Autorité environnementale

**Avis délibéré de l’Autorité environnementale
sur Cap décarbonation (59-62) – 2^e avis – et sur
la mise en compatibilité du PLUI de Saint-Omer**

n°Ae : 2024-134

Avis délibéré n° 2024-134 adopté lors de la séance du 13 mars 2025

figure 3 : carte des habitats favorables aux espèces (carte 2/25), canalisations CO₂ de Réty à Dunkerque (59) et O₂ de Grande-Synthe (59) à Lumbres (source : dossier)

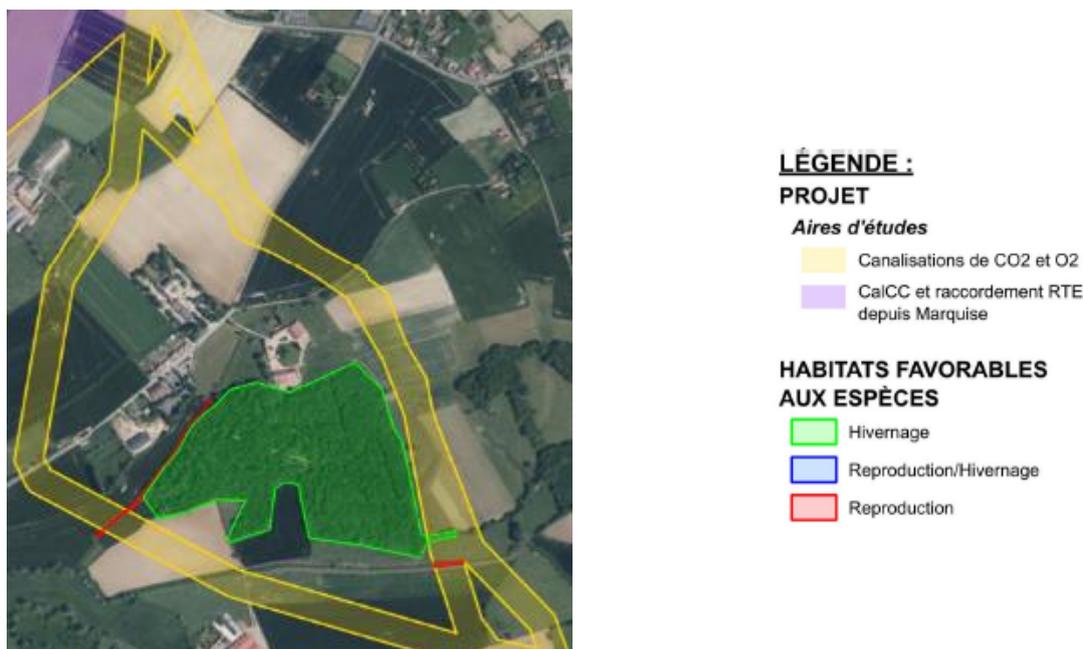
Malheureusement, comme dans l'étude d'impact initiale, les observations des espèces à enjeux et la cartographie des habitats favorables ne sont représentées que pour les tracés des canalisations O₂ et CO₂ initialement envisagés et ceux finalement choisis. Cette méthode ne permet pas d'utiliser les connaissances naturalistes pour justifier du tracé finalement retenu et montrer en quoi il est le résultat d'un processus d'évitement et de réduction des incidences environnementales. Des informations pourtant intéressantes sont cartographiées hors des aires d'étude choisies, comme le montre la figure 3 ; les habitats favorables à la reproduction sont en effet en lien fonctionnel avec les habitats favorables à l'hivernage. L'aire d'étude aurait donc dû être adaptée à la mise en évidence de l'ensemble des liens fonctionnels entre les habitats des tracés et les habitats fréquentés par les individus présents sur les tracés. Enfin, cela ne correspond pas à la méthode retenue par le dossier indiquant que la prise en compte du fonctionnement écologique local est examinée sur l'aire d'étude éloignée, soit cinq kilomètres autour de l'aire immédiate, qui est l'aire des tracés.

Les cartes ne mettent en évidence ni l'emplacement envisagé pour le poste d'interconnexion de Tournehem ni pour le poste de sectionnement de Craywick. Rien ne permet ainsi de vérifier que l'état initial de ces emplacements futurs et de leurs aires d'étude est pris en compte, comme le montre la figure 4, pour le poste de Tournehem.

L'Ae recommande de représenter les aires d'étude des postes d'interconnexion de Tournehem et de sectionnement de Craywick sur les cartes des atlas des observations naturalistes et des enjeux écologiques.

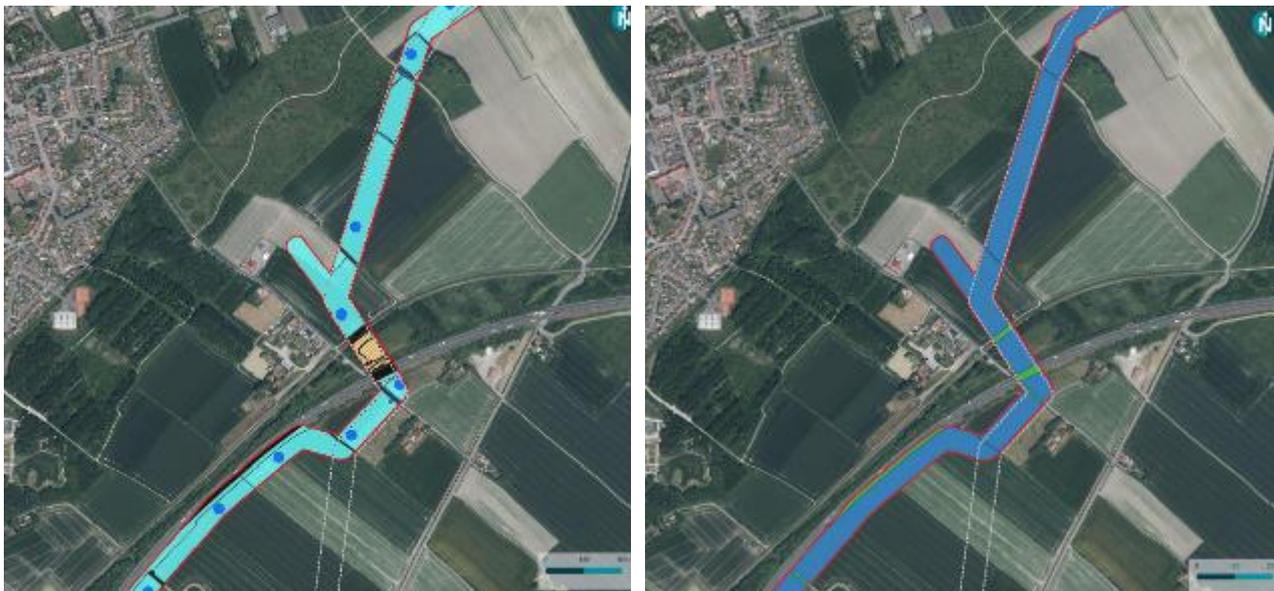
des zones humides qui vont être affectées, ni dans quelle mesure le projet va les fragmenter. La mise à jour de l'étude d'impact indique que 242 ha de zones humides ont été recensés « *d'après les premiers résultats* », la DACE conclut à 236 ha, et renvoie à un atlas cartographique détaillé présenté en annexe du rapport naturaliste annexé à la DACE. Les cartes présentées ne couvrent pas l'ensemble des composantes et n'identifient pas spécifiquement les sites des postes de sectionnement et d'interconnexion. Il est donc nécessaire de consolider les informations relatives aux zones humides. Il serait opportun de présenter une carte d'ensemble dans les documents principaux.

L'Ae recommande de présenter un état initial complet des zones humides, intégrant l'ensemble des composantes, incluant leurs valeurs écologiques estimées et mettant en évidence les sites des postes de sectionnement et d'interconnexion.

figure 10 : zonages du PLUI du pôle territorial de Longuenesse de la communauté d'agglomération de Saint-Omer – localisation du poste de Tournehem (source : [géoportail-urbanisme](#) et rapporteures)

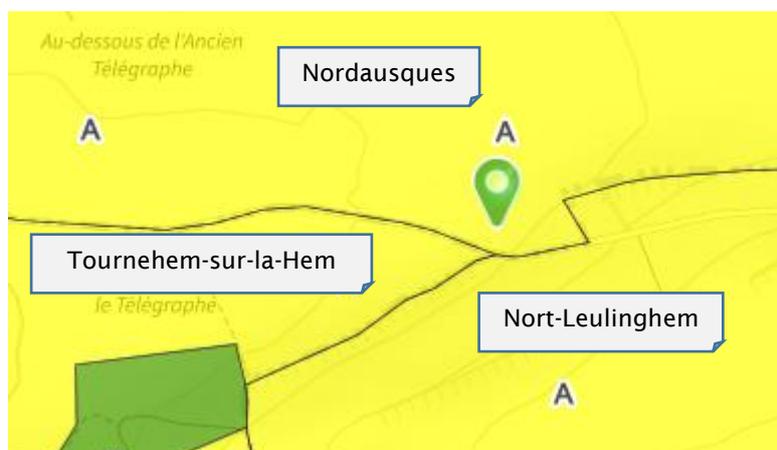
Le poste d'interconnexion de Tournehem des canalisations CO₂ de Lumbres et Réty à Dunkerque (59) et O₂ de Grande-Synthe (59) à Lumbres est situé sur la commune de Nordausques (62). Au titre du PLUI, approuvé le 24 juin 2019, les parcelles envisagées sont en zone agricole (« A »), en limite communale de Tournehem-sur-la-Hem et Nort-Leulinghem, couvertes par le même PLUI comme le montre la figure 10.

Le poste d'interconnexion étant incompatible avec l'activité agricole, il est nécessaire de procéder à la mise en compatibilité du PLUI par la création d'un secteur de taille et de capacité d'accueil limitées (Stecal) tel que prévu par l'article L. 151-13 du code de l'urbanisme. Ces emplacements doivent être exceptionnels et sont délimités après avis de la commission départementale de la préservation des espaces naturels, agricoles et forestiers (CDPNAF). Le dossier ne justifie pas du caractère exceptionnel des Stecal dans le PLUI et n'évoque pas la consultation de la CDPNAF.

L'Ae recommande de justifier du caractère exceptionnel de la création d'un secteur de taille et de capacité d'accueil limitées (Stecal) dans le plan local d'urbanisme intercommunal (PLUI) du pôle territorial de Longuenesse de la communauté d'agglomération de Saint-Omer et de joindre l'avis de la commission départementale de la préservation des espaces naturels, agricoles et forestiers.
